改善箇所説明図

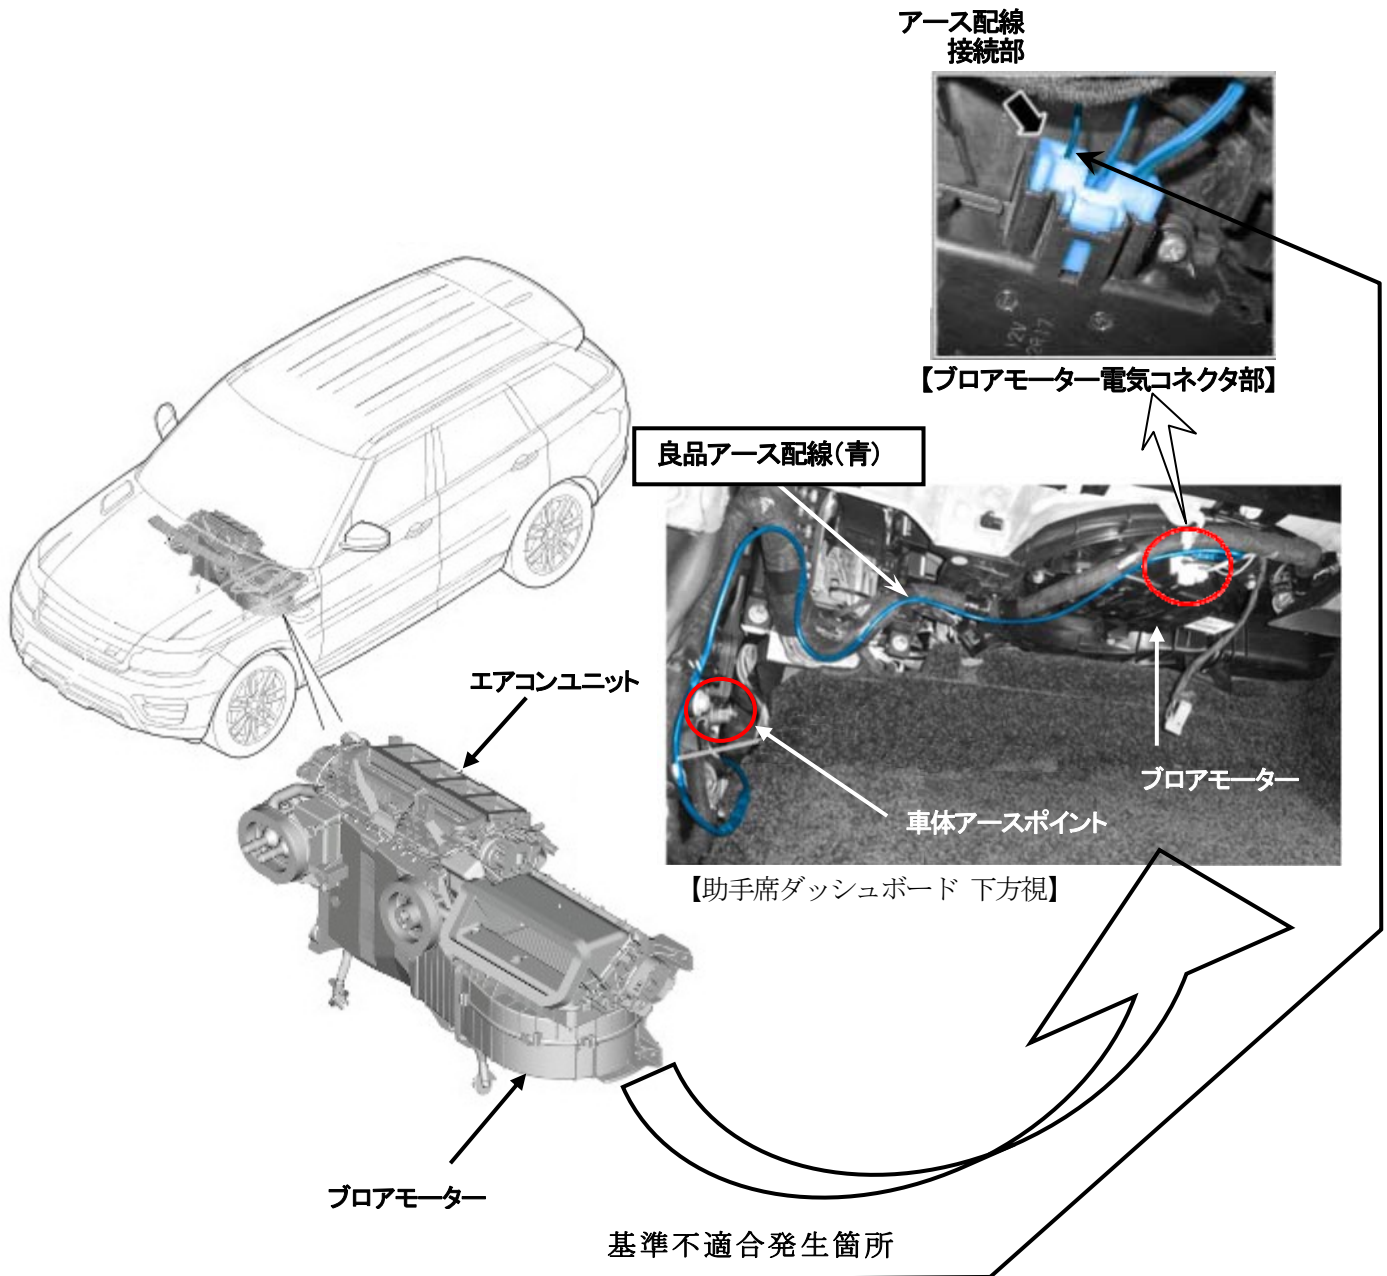
エアコンフロアモーターにおいて、誤ったアース線を組み付けているため、エアコン使用によって当該アース線が焼損するものがある。そのため、電動パワーステアリング等の作動が停止し、最悪の場合、火災に至るおそれがある。

全車両、当該アース線を良品に交換し、配索方法を変更する。なお、アース線周囲に焼損がある場合は焼損箇所を新品に交換する。

識別：助手席アンダートレイの取り付けスクリューに白ペイントを塗布する。
